Nr sprawy: ZP.312.6.2023

**Dotyczy:** postępowania prowadzonego w trybie podstawowym na podstawie art. 275 pkt 1 ustawy Prawo zamówień publicznych na wykonanie robót budowlanych związanych z realizacją zadania pn. **Modernizacja i remont dziedzińców Zamku Książąt Pomorskich w Szczecinie w formule „wybuduj”**.

### **ODPOWIEDZI NA PYTANIA DO TREŚCI SPECYFIKACJI WARUNKÓW ZAMÓWIENIA ZMIANA TREŚCI SWZ I PRZEDŁUŻENIE TERMINU SKŁADANIA OFERT**

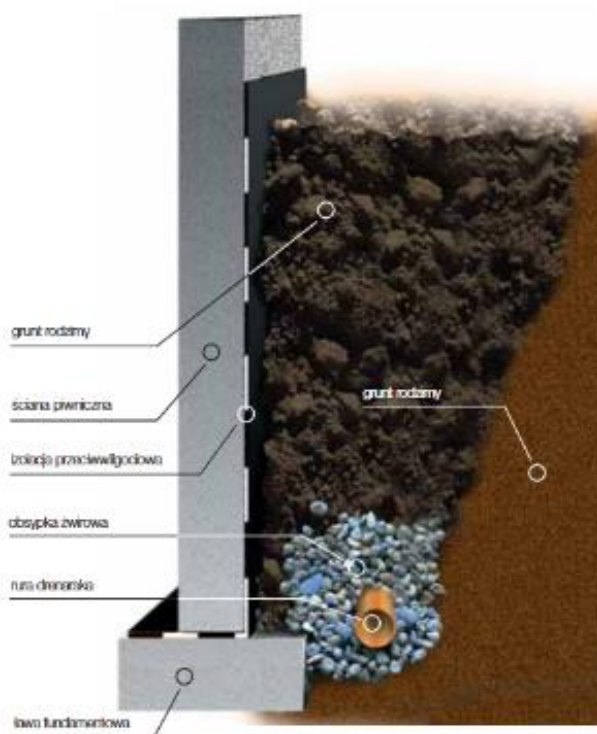
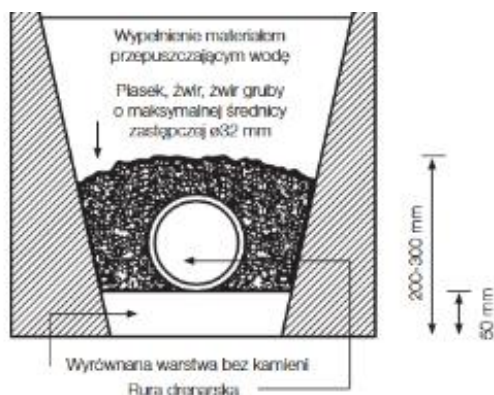
11. Prosimy o podanie opisu oraz parametrów geowłókniny którą należy użyć przy budowie drenażu.

12. Prosimy o podanie opisu odwodnienie wokół ścian (wykonanie drenażu).

Zamawiający informuje, iż informacje odnośnie drenażu znajdują się w Projekcie Wykonawczym rev. 03 część 1.6 Branża sanitarna – instalacje zewnętrzne w opisie technicznym punkt 3.5 oraz

na rysunku S-23. Zamawiający informuje, iż należy stosować ogólnie dostępne rury drenażowe  $\phi 92/80$  mm z filtrem syntetycznym i dodatkowa geowłóknina nie jest wymagana. Spadek winien wynosić co najmniej 3‰. Rury drenarskie powinny być układane na wyrównanej warstwie bez kamieni o grubości około 50 mm. Rura winna być obsypana materiałem o maksymalnej średnicy zastępczej  $\phi 32$  mm. Poniżej przedstawiamy przykładowy schemat rozwiązań.

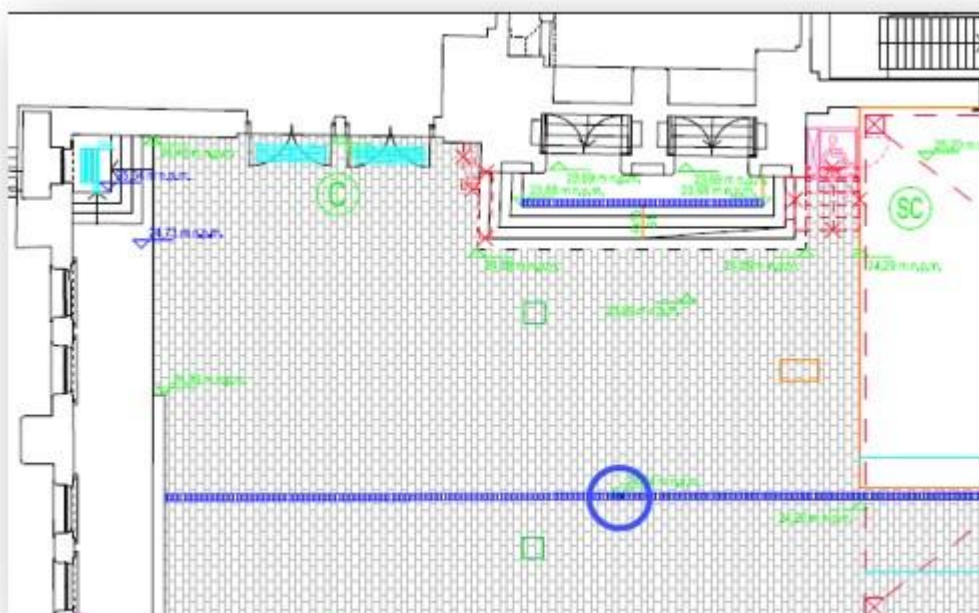
31. Jakie są rzeczywiste długości poszczególnych typów odwodnienia?

- wg rys. nr 08\_ZDZ\_PT\_D\_D01\_PLAN UKŁADU DROGOWEGO WRAZ Z ODWODNIENIEM.pdf – PLAN UKŁADU DROGOWEGO WRAZ Z ODWODNIENIEM – RYS. D-01
- rys. 11\_ZDZ\_PW\_D\_D04\_PRZEKROJE PODLUZNE ODWODNIEN LINIOWYCH rev.00.pdf – PRZEKROJE PODŁUŻMNE ODWODNIEN LINIOWYCH – RYS. D-04
- oraz rys. Rys S-01.pdf PROJEKT ZAGOSPODAROWANIA TERENU RYS. S-01 odwodnienia mają długości jak w załączonej tabelce:

Nr odw.	typ rusztu	L [m]		Narożnik	Korytka	Studzienka	Il. szt.		Uwagi
ŚL nr 1	standard	13			13	WP1?			St. wspólna z ŚL nr 2?
ŚL nr 2	szczelinowy		81	1	79	WP1, WP2, WP3, WP5		4	Skrzyżowanie ścieków ŚL2 i ŚL3
ŚL nr 3	standard	49,5			48,5	WP4, WP10	2		
ŚL nr 4	szczelinowy		8		7,5	WP 9		1	
ŚL nr 5	szczelinowy		52		50	WP11, WP12, WP13, WP14		4	
ŚL nr 6	szczelinowy		4		3,5	WP16		1	
Razem:		62,5	145		201,5		2	10	
Zgodnie z CZ. 2 - PRZEDMIAR DROGOWA		37	166				6	9

Zamawiający informuje, iż odpowiedź na przedmiotowe pytanie została udzielona w pytaniu nr 24. Ponadto, Zamawiający informuje, że przedmiary stanowią element pomocniczy. Wykonawca zobowiązany jest do sporządzenia oferty na podstawie OPZ, w tym dokumentacji projektowej, w której – w sposób wiążący dla Wykonawcy – wskazano opisane w pytaniu długości.
